**UMRÜST-KIT NOCKENWELLEN-MODUL
FÜR DV5-MOTOREN VON PSA**

UMRÜST-KIT FÜR DV5-MOTOREN VON PSA

NACHHALTIGE REPARATUR DES NOCKENWELLENANTRIEBS

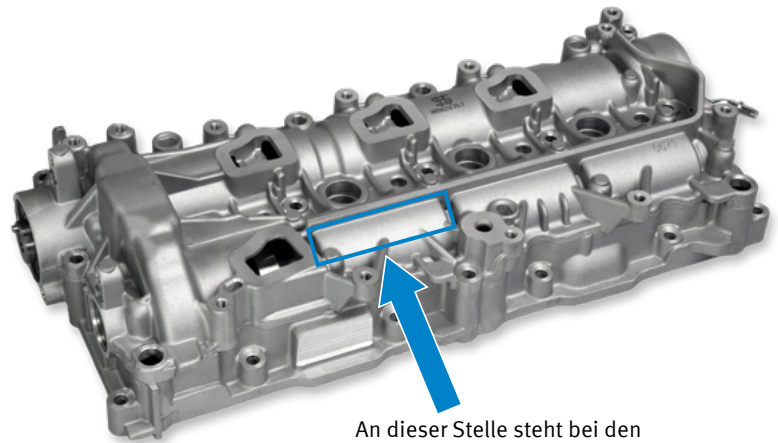
Die Identifikation, welches Nockenwellen-Modul im Fahrzeug verbaut ist, muss über die OE-Nummer auf dem Deckel des Moduls erfolgen.

- 7 mm – OE-Nr.: 9812647280
- 8 mm – OE-Nr.: 9830580480

An dieser Stelle steht bei den OE-Nockenwellen-Modulen die OE-Nr.

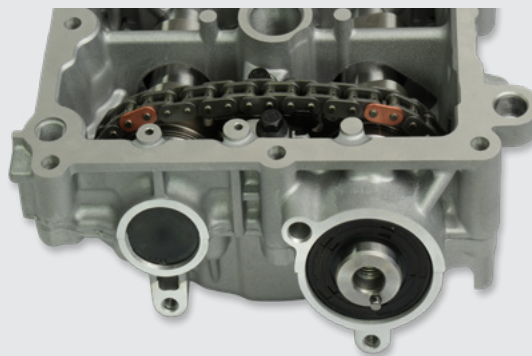
7-MM-KETTE

8-MM-KETTE

Um dem vorzeitigen Verschleiß entgegenzuwirken, wurde die Teilung der Kette von 7 mm auf 8 mm vergrößert. Durch dickere Platten wird eine höhere Zugfestigkeit realisiert. Die Kettenlänge und Zahnräder wurden angepasst.

22 GLIEDER = 44 PINS
21 ZÄHNE

21 GLIEDER = 42 PINS
22 ZÄHNE
